## Verslag deelgebied bijeenkomst inrichting tussengebied Dorpsstraat

Op maandag 19 februari heeft een bewonersbijeenkomst plaatsgevonden over de inrichting van het tussengebied aan de Dorpsstraat. Naast de direct aanwonenden waren de gemeente Leudal en de Dorpsraad uitgenodigd. Doel van de bijeenkomst was te bespreken wat de mogelijkheden zijn van de tussenruimte. Bij de Dorpsstraat wordt er meer ruimte gecreëerd tussen de bebouwing en de 'nieuwe' dijk. We wilden ophalen wat we met deze ruimte gaan doen. Ook is het medegebruik op de kruin van de dijk besproken. Voor de zomer vindt nog een informatieavond plaats over het ontwerp en wat hierin is meegenomen. Na de zomer wordt het ontwerp projectbesluit ter inzage gelegd.

## Situatie Dorpsstraat

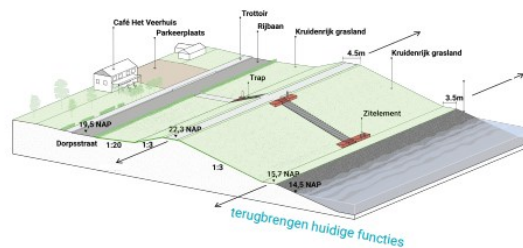
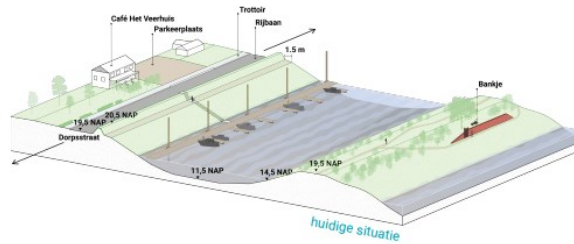
- Inrichting tussenruimte tussen de Dorpsstraat en de 'nieuwe' dijk

Een optie die voorbij is gekomen, is een struinpad om te wandelen. Men is niet tegen wandelen maar dan wel op maaiveld niveau. In een zone van ongeveer 10 meter vanaf de Dorpsstraat mogen bomen komen tot een hoogte van 5 meter. Verschillende boomsoorten zijn genoemd: laagstam fruitbomen, meidoorn of lindes of andere boomsoorten passend bij de rivier. Belangrijk is dat deze dus niet hoger mogen worden dan 5 meter i.v.m. de dijk veiligheid (het scenario dat een boom omvalt tegen het dijk talud). Gewezen is op de wens om een hondenpoepbak (een DepoDog) te (ver)plaatsen.

Een uitwerk vraag is welke partij het tussengebied gaat onderhouden al dan niet met bomen. Bewoners stellen deze vraag omdat ze niet tevreden zijn over het onderhoud van de huidige dijk zelf. Vertrekpunt hierbij is meestal dat dit de eigenaar is. Het beheer en onderhoud wordt in afstemming met de betreffende partij vastgelegd in een beheerplan.
